Mission régionale d'autorité environnementale
ÎLE-DE-FRANCE

**Avis délibéré sur le projet de complexe hôtelier
« Domaine du Sausseron » à Labbeville,
Menouville et Vallangoujard (95), la mise en
compatibilité des plans locaux d'urbanisme (PLU) ,
et la modification du zonage du schéma directeur
d'assainissement**

**N° ACIF-2025-009
du 10/09/2025**

Figure 4 : Plan d'aménagement général du projet (source : étude d'impact, p. 34)

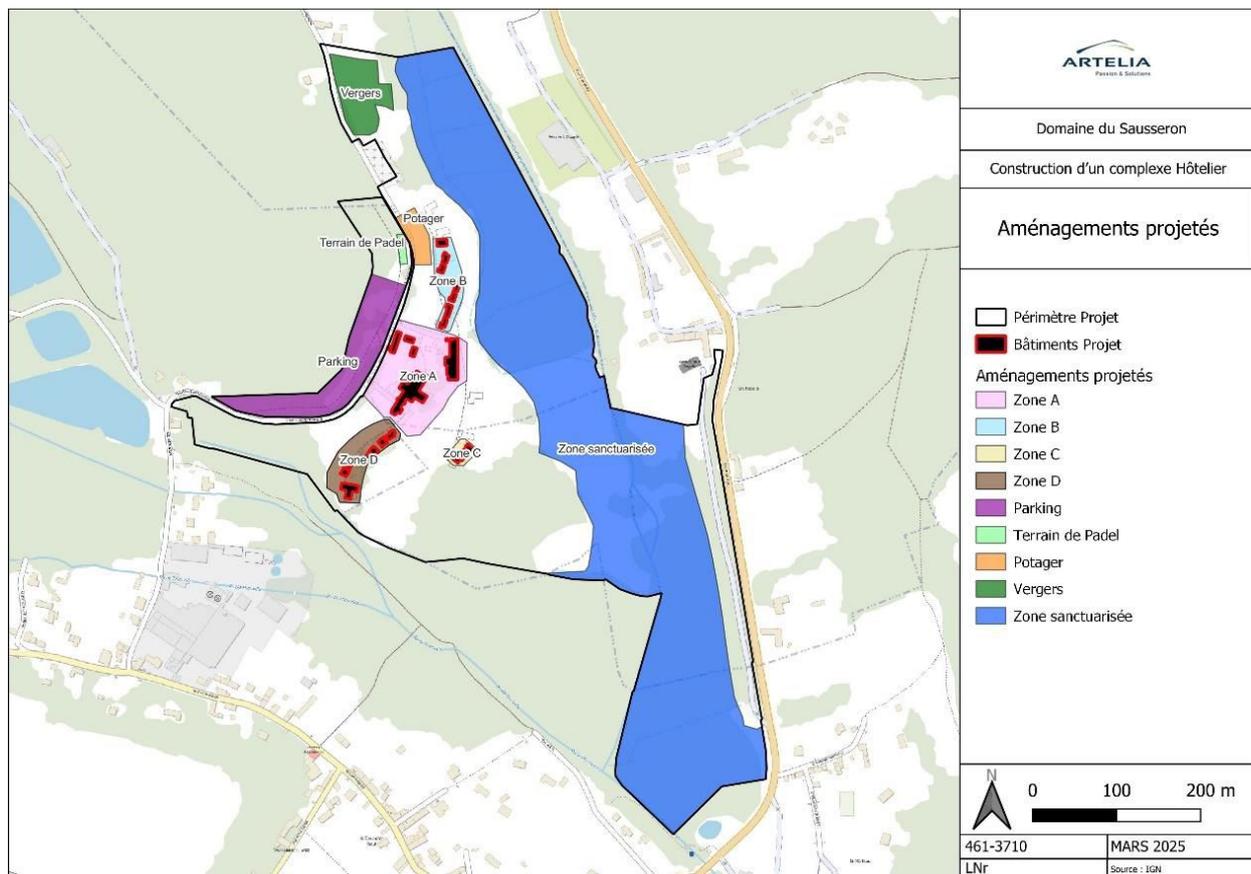
L'Autorité environnementale remarque que de nombreuses informations relatives au projet ne sont pas présentées dans l'étude d'impact : superficies des aires aménagées existantes et futures⁷, surfaces de plancher actuelles et créées, évolution des hauteurs du bâti, interventions prévues, notamment sur les cheminements et les voiries (dont les travaux routiers sur le chemin de Menouville), déboisement et nivellement pour la réalisation du parking et des terrains de padel au pied du coteau boisé, à l'ouest du chemin de Menouville, emprises de chantier en particulier pour l'installation des réseaux de gestion des eaux usées etc.

(1) L'Autorité environnementale recommande de présenter plus précisément l'état actuel du site et les caractéristiques du projet (surfaces aménagées, surfaces de plancher, évolution des hauteurs, interventions prévues) et de voirie (chemin de Menouville / rue du Pressoir, parking et desserte interne) afin de permettre au lecteur d'apprécier la manière dont il va modifier le site.

Figure 8 : Extrait du plan de zonage au niveau du site du projet dans le PLU en vigueur (à gauche) et le projet de PLU (à droite) (source : étude d'impact, p. 361)

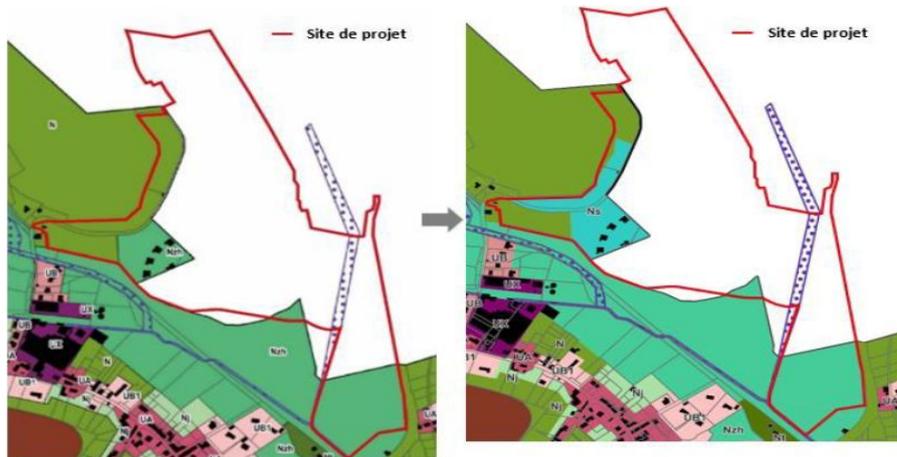
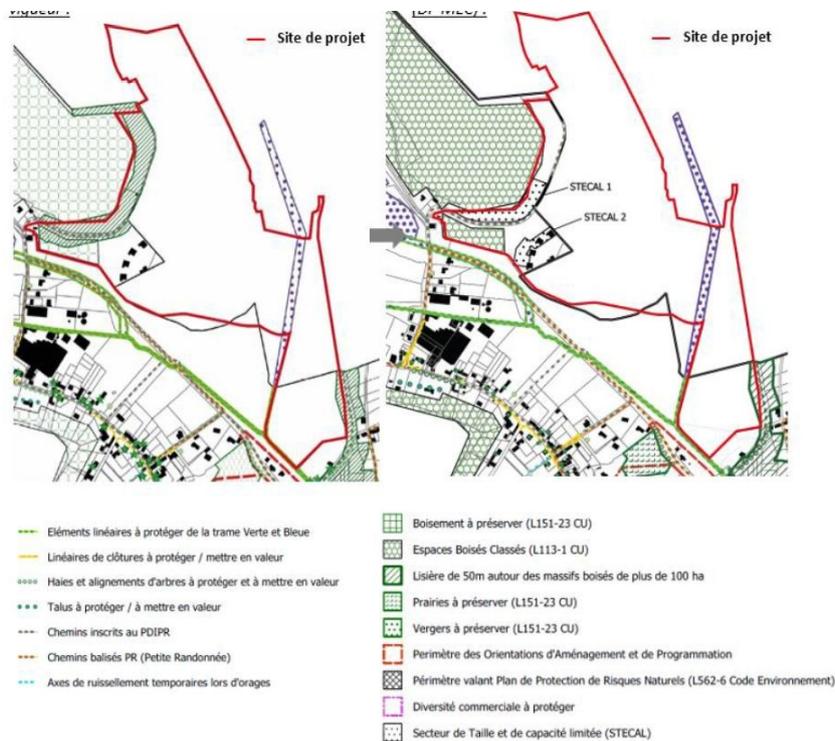
comme « *espace ouvert artificialisé* » (p. 362). Or, au vu de la photographie aérienne, la partie située à l'ouest du chemin de Menouville / rue du Pressoir retirée de la zone N et correspondant au Stecal 1, paraît couvrir une emprise supérieure à celle des aménagements préexistants, en partie « renaturés » depuis leur abandon (Figure 2, parcelles 272 et 275). L'Autorité environnementale relève en outre que sur la carte des zones climatiques locales, produite par l'Institut Paris Région, cette partie du site est considérée comme une zone arborée (« *arbres épars* »), tandis que la partie à l'est de la route est identifiée comme composée de « *constructions légères* » (p. 112).

(2) L'Autorité environnementale recommande de reconsidérer, sur la base de l'analyse de l'état actuel, la qualification de « *site urbain constitué* » à propos du secteur situé à l'ouest du chemin de Menouville / rue du Pressoir, et, ce faisant, la suppression d'une partie de la zone N ainsi que la création du Stecal 1.

Figure 10 : Plan des surfaces imperméabilisées (source : étude d'impact, p. 283)

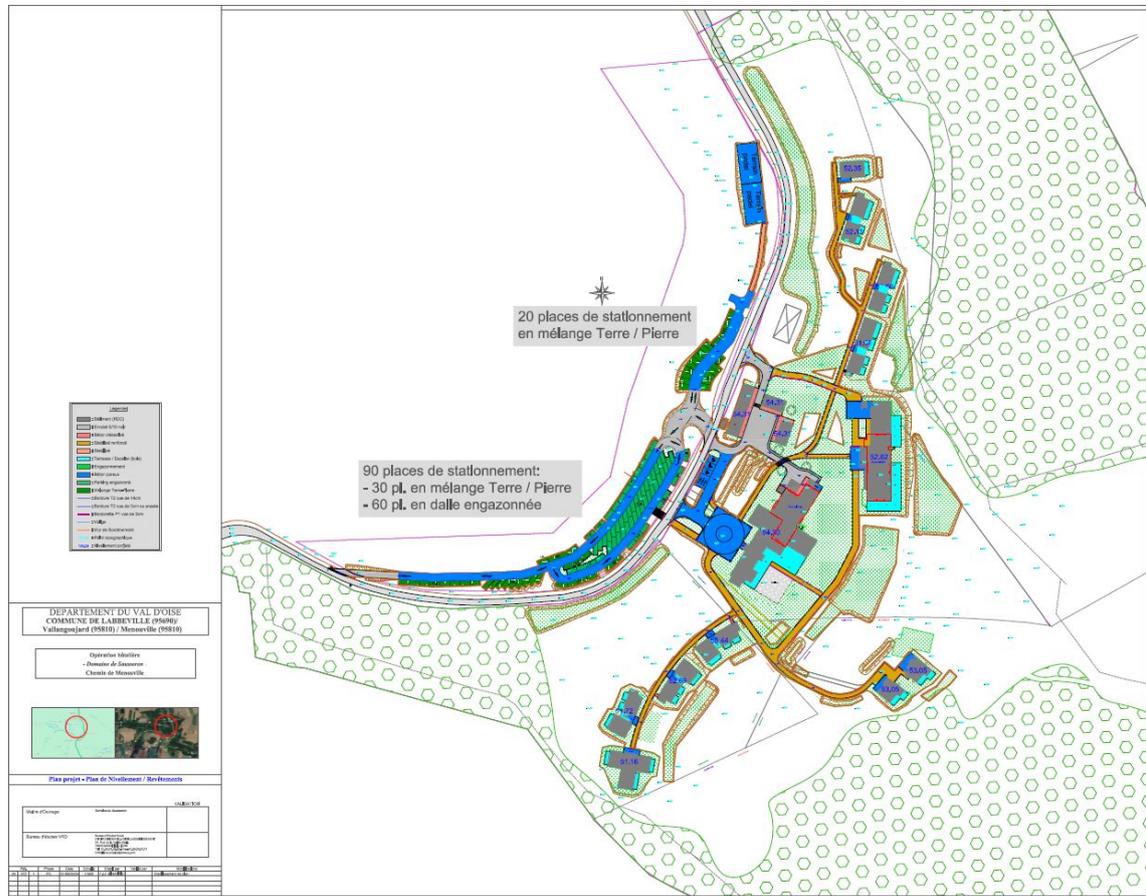
Bien qu'elle note la volonté du maître d'ouvrage de désimperméabiliser le site avec la réalisation du complexe hôtelier, l'Autorité environnementale rappelle que cette action ne traite que très partiellement des fonctions écologiques des sols altérés par l'artificialisation (qui ne sont pas seulement hydriques mais aussi biologiques, climatiques et agronomiques)¹³. Or, comme les futures constructions ne s'implantent pas exactement sur l'existant – tant le bâti que la voirie –, certains sols qui n'avaient été jusque-là jamais artificialisés (et donc susceptibles d'avoir des qualités écologiques importantes) vont être altérés, sans que les incidences sur les fonctions écologiques ne soient évaluées .

En l'état, que ce soit dans l'analyse de l'état initial ou dans celle des incidences du projet retenu, l'étude d'impact ne présente pas précisément les conséquences de la réalisation du Domaine du Sausseron sur l'artificialisation de ce site en grande partie naturel. En plus des constructions à proprement parler et des emprises artificialisées (bien que perméables ou semi-perméables) du parking et des terrains de padel, la réalisation du projet nécessite des interventions non négligeables : installation d'un réseau d'assainissement, réaménagement de la route de Menouville, et remaniement des sols.

Figure 11 : Une surface importante impactée par des remblais jusqu'à 2,89 m de haut et des déblais jusqu'à 3,65 m de profondeur. Plan zoomé du bilan déblais/remblais en phase chantier (étude d'impact, p. 60)

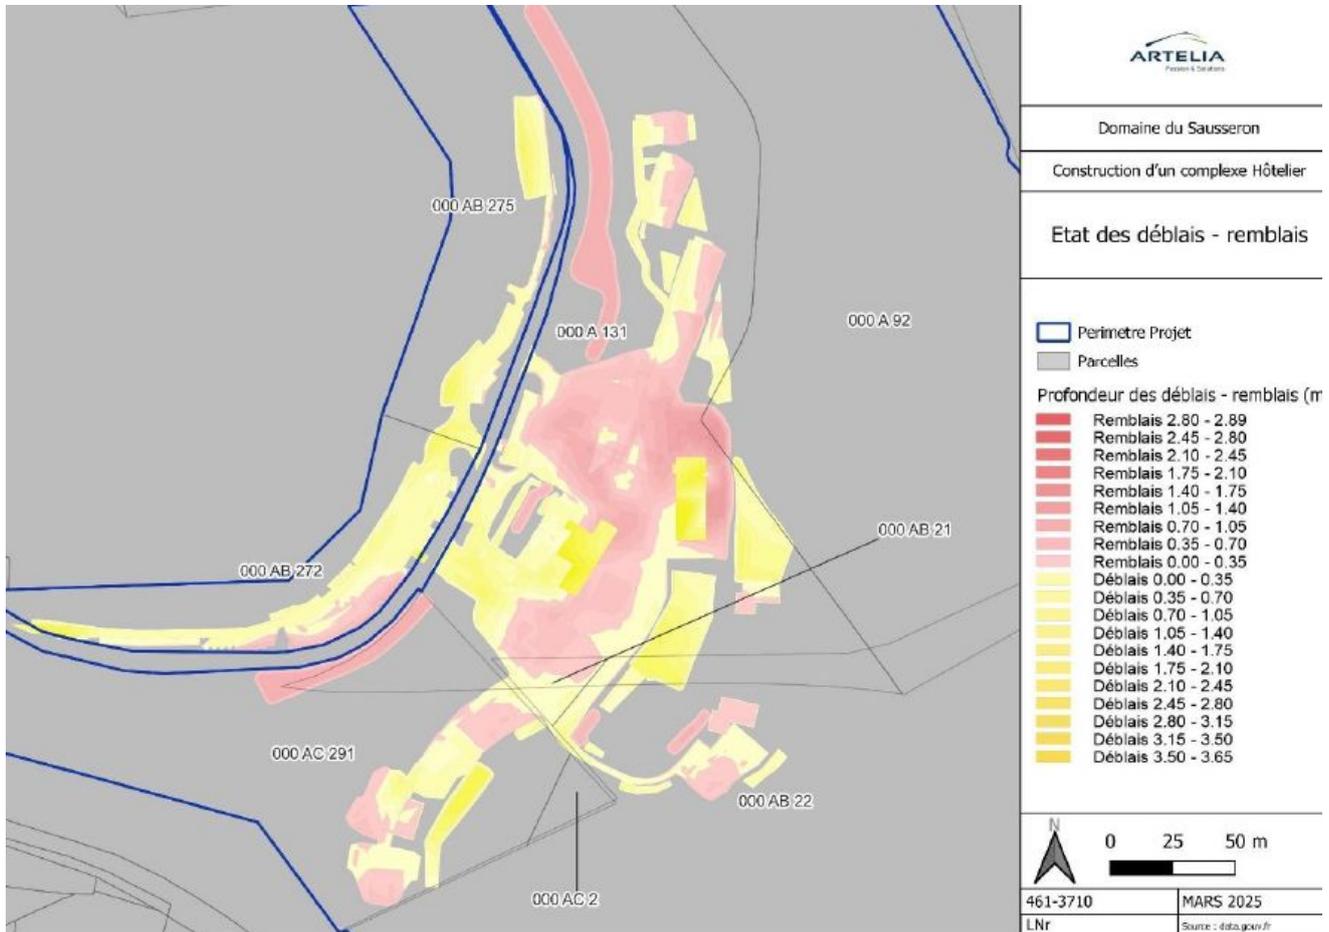
Concernant le remodelage du terrain, l'étude d'impact fait ainsi état de 14 041m² concernés par des déblais jusqu'à 3,65 m de profondeur (environ 11 079 m³) et de 13 471m² par des remblais jusqu'à 2,89 m de hauteur (environ 11 079 m³) (p. 59). Les plans du « bilan déblais/remblais en phase chantier » (p. 59 et 60) permettent de visualiser la surface importante impactée par le projet (Figure 11).

Pour l'Autorité environnementale, le dossier doit expliciter les incidences du projet d'aménagement en matière d'artificialisation du site, notamment au regard de son occupation actuelle, et définir des mesures pour l'éviter ou la réduire.

(8) L'Autorité environnementale recommande d'évaluer, sur la base d'une analyse approfondie de l'état initial du site et d'une présentation plus détaillée des caractéristiques du projet, les incidences qu'entraîne la réalisation du complexe hôtelier sur l'ensemble des fonctions écologiques des sols de ce site en grande partie naturel, et de définir des mesures d'évitement ou de réduction en conséquence.

Figure 13 : Carte de synthèse des mesures d'évitement et de réduction relatives à la biodiversité (source : étude d'impact, p. 442)

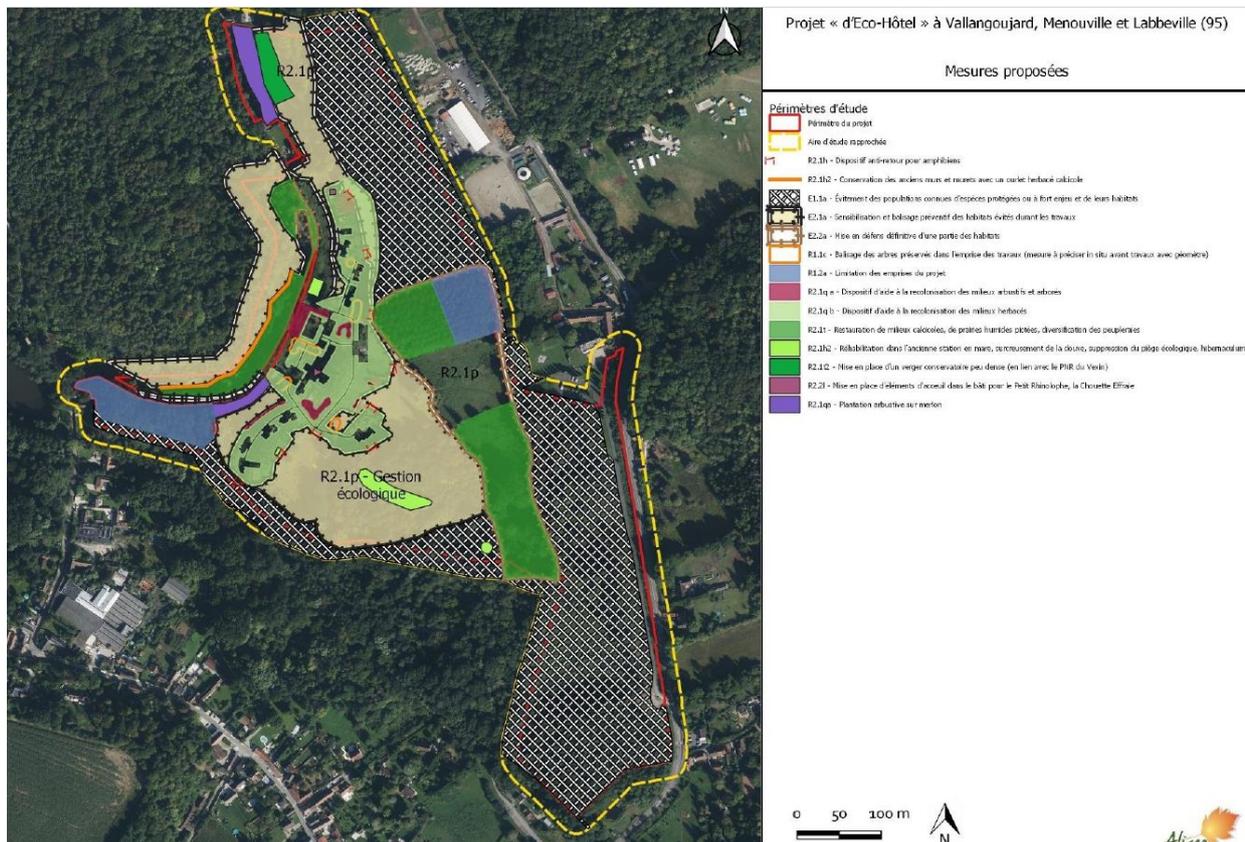
Après la mise en œuvre des mesures d'évitement et de réduction prévues, l'étude d'impact considère que les impacts résiduels sur les milieux naturels ne sont pas significatifs et « *qu'il ne semble pas nécessaire de compenser les impacts du projet sur un site de compensation* » (p. 463). L'Autorité environnementale ne partage pas l'analyse présentée ainsi que cette conclusion.

(11) L'Autorité environnementale recommande de :

- démontrer rigoureusement en quoi les mesures d'évitement et de réduction permettent de garantir l'absence de tout risque d'atteinte aux espèces protégées et à leurs habitats ;
- à défaut, et en l'absence de mesures d'évitement et de réduction envisageables suffisantes, prévoir les mesures de compensation nécessaires, et s'agissant des espèces protégées, les inscrire dans le cadre d'une demande de dérogation à l'interdiction de destruction des espèces protégées.

Figure 14 : Cartes des arbres conservés, abattus et plantés dans le cadre du projet (source : étude d'impact, p. 64)

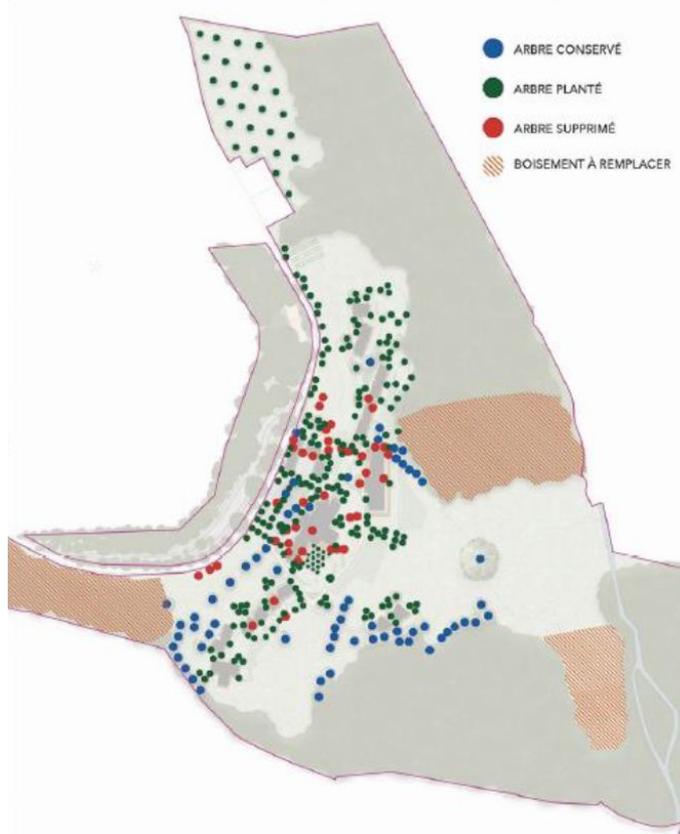
L'Autorité environnementale note que les abattages d'arbres prévus par le projet ne sont, ni explicités, ni justifiés. Pourtant, l'étude d'impact évoque que « les peupleraies feront l'objet d'une coupe totale ou partielle dans les années à venir » (p. 291) et la carte présentée dans la notice paysagère figure au moins une quarantaine d'arbres « supprimés » seulement sur la partie à l'est du chemin de Menouville / rue du Pressoir, la zone du parking et des terrains de padel aménagés au pied du coteau boisé n'est pas analysée (Annexe I, p. 13 et, ci-dessous, Figure 14 du présent avis). Par ailleurs, au regard des surfaces impactées par les remblais et déblais (Figure 11), la quantité d'arbres qui apparaissent sur la carte comme destinés à être conservés semble surévaluée.

Bien que le dossier évoque la plantation d'arbres, et notamment la replantation d'essences locales au niveau des peupleraies impactées, l'Autorité environnementale considère que l'approche est insuffisante. Au regard des enjeux écologiques importants du site, il convient d'identifier plus précisément, tant quantitativement que qualitativement, les arbres concernés, de justifier de leur abattage au regard des incidences, et de démontrer que les plantations prévues les compensent.
